ボーリング柱状図

H20-①-2

柱状図(0.00m~30.00m)
H20-①-2

柱状図(0.00m~30.00m)

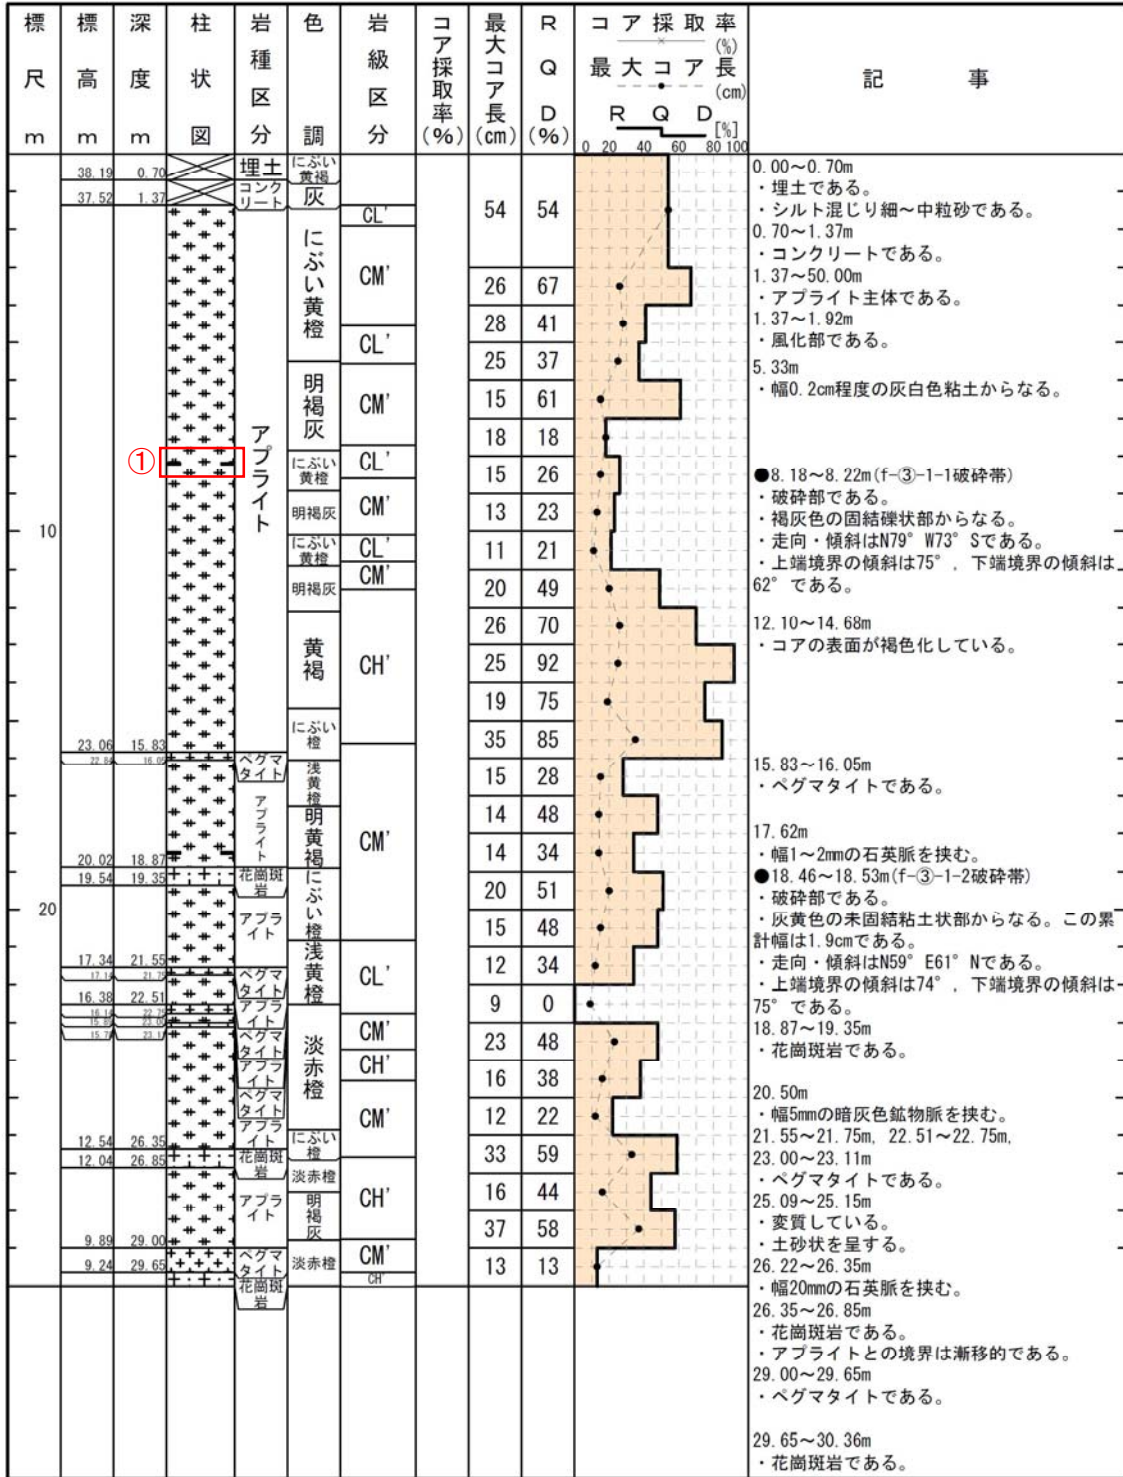
1-133(分類d)①
記事欄の記載変更に伴う変更。(破碎部模様の変更)

柱状図(30.00m~50.00m)

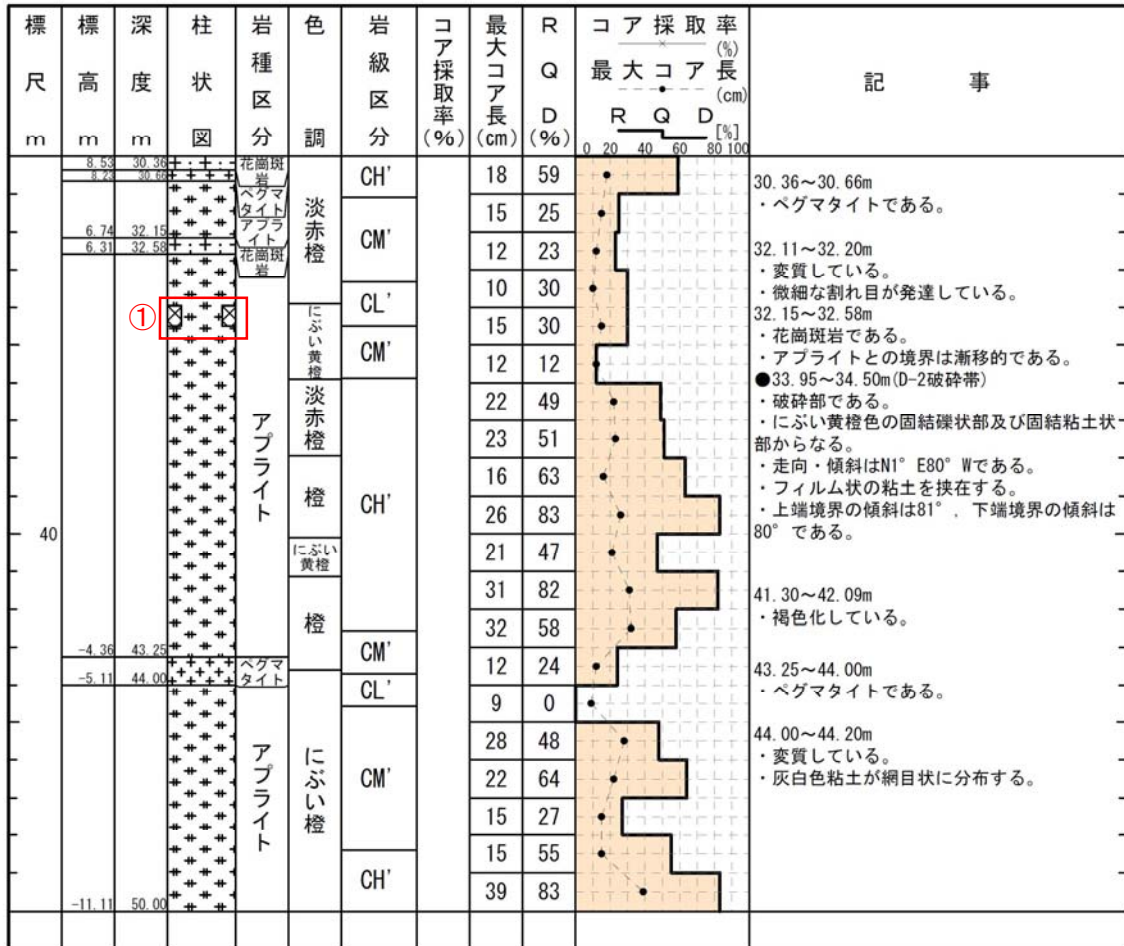
1-134 (分類d) ①
記事欄の記載変更に伴う変更。(破碎部模様の変更)

柱状図(30.00m～60.00m)

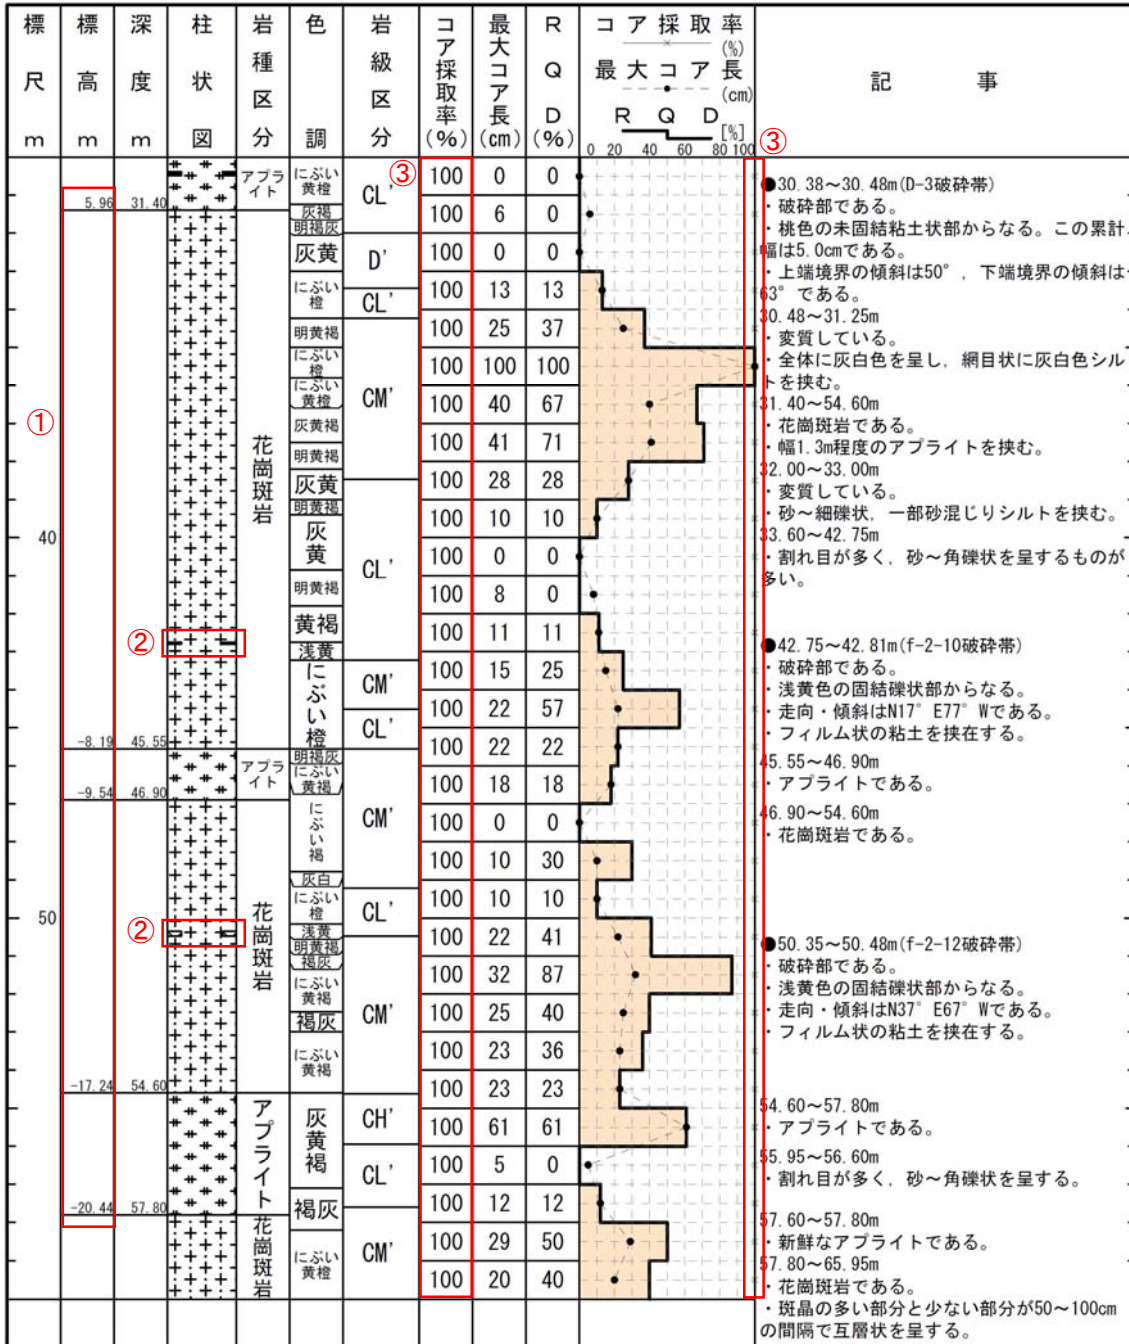
- 1-136(分類b)①
孔口標高を正しい値にしたため。
- 1-143, 1-144(分類d)②
記事欄の記載変更に伴う変更。(破砕部模様の変更)
- 1-141(分類b)③
報告書の記載漏れを修正したため。

柱状図(60.00m~90.00m)

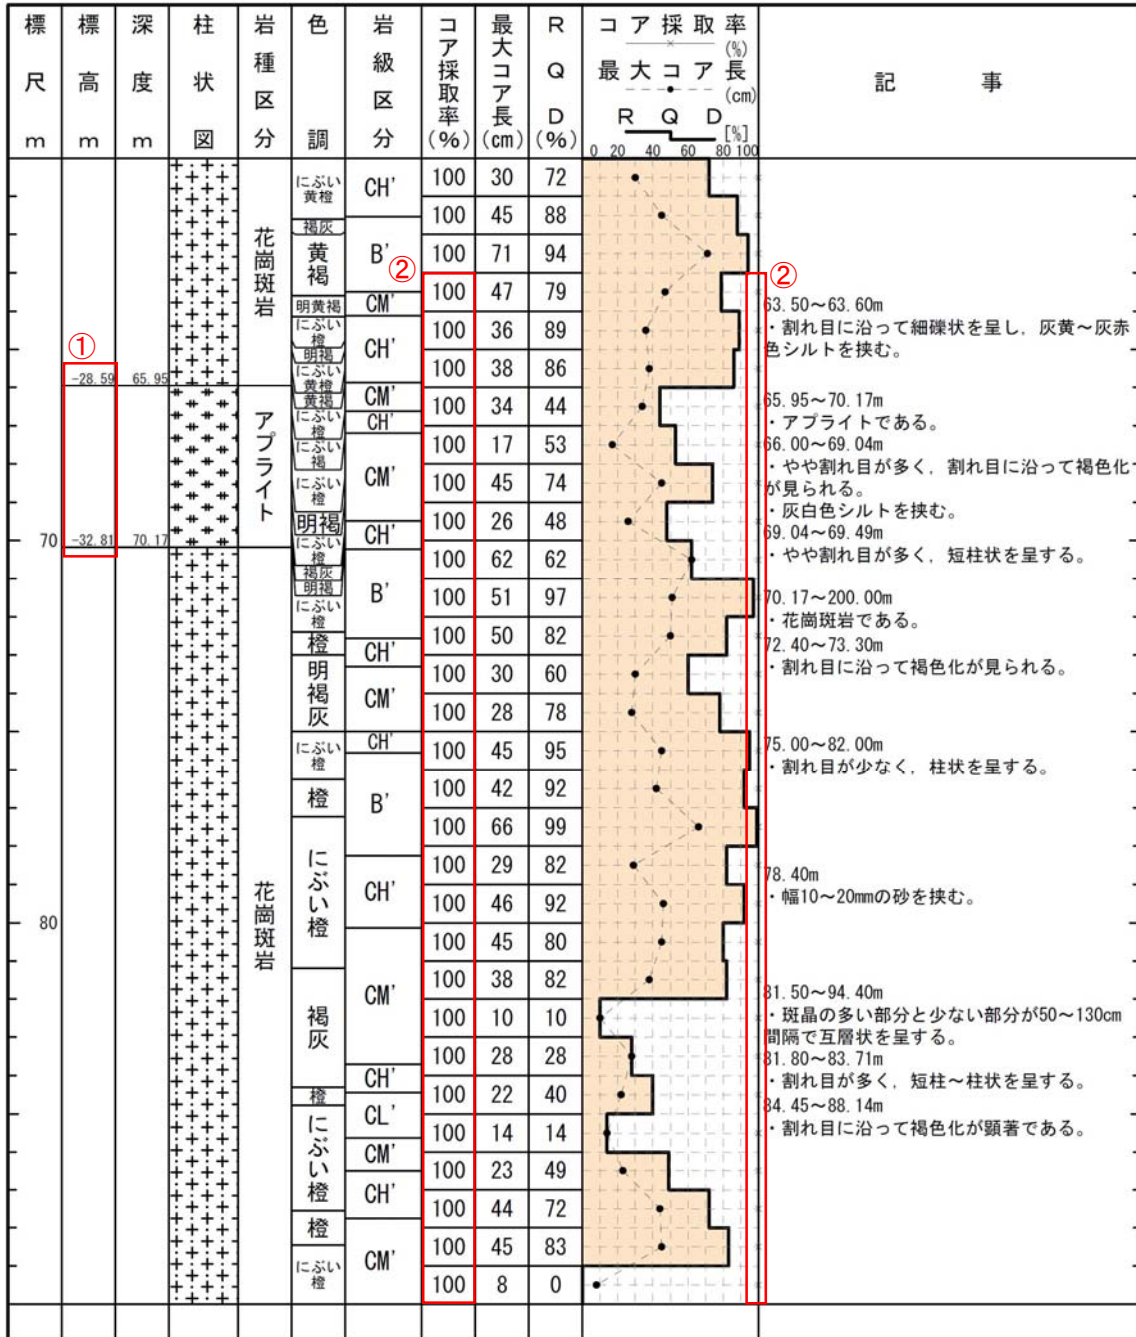
1-136(分類b)①
 孔口標高を正しい値にしたため。
 1-141(分類b)②
 報告書の記載漏れを修正したため。

柱状図(180.00m～200.00m)

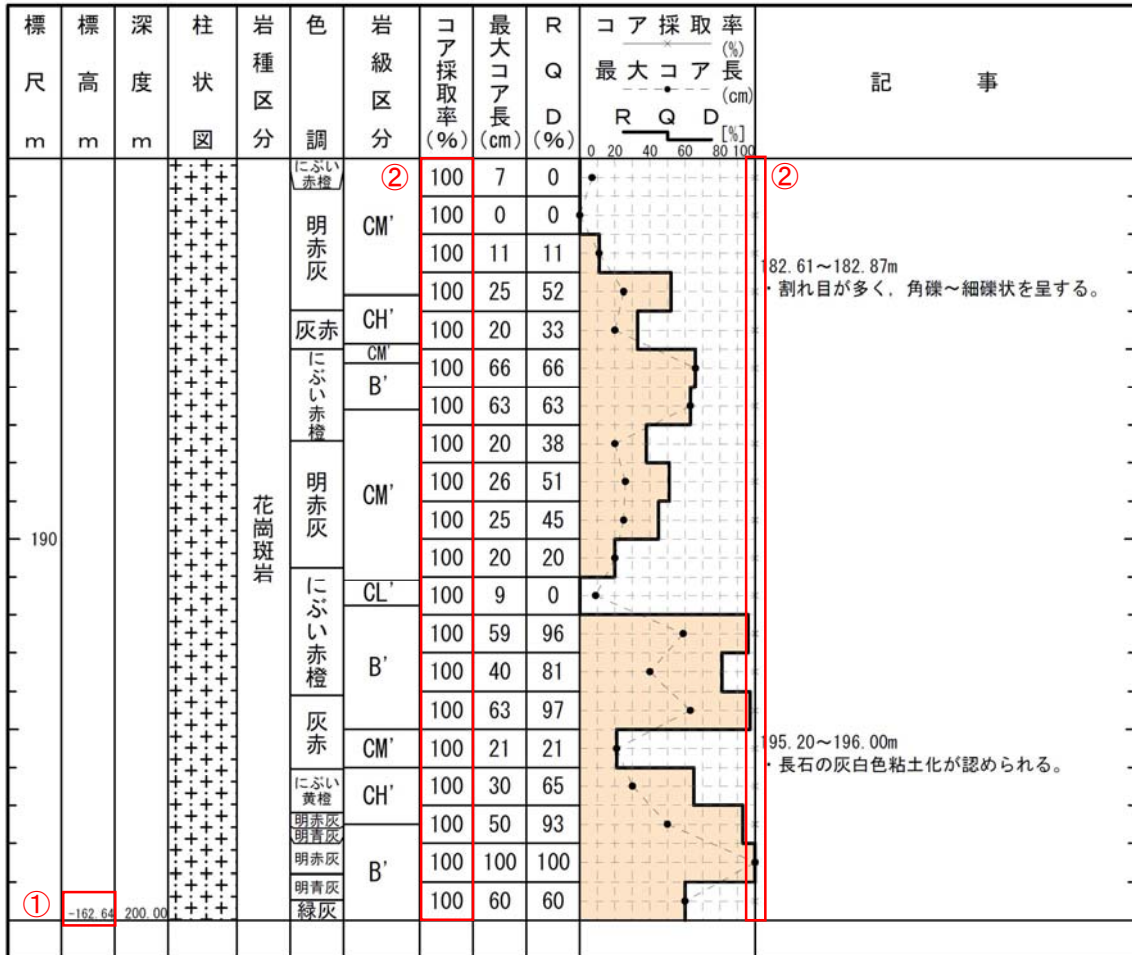
- 1-136(分類b)①
孔口標高を正しい値にしたため。
- 1-141(分類b)②
報告書の記載漏れを修正したため。
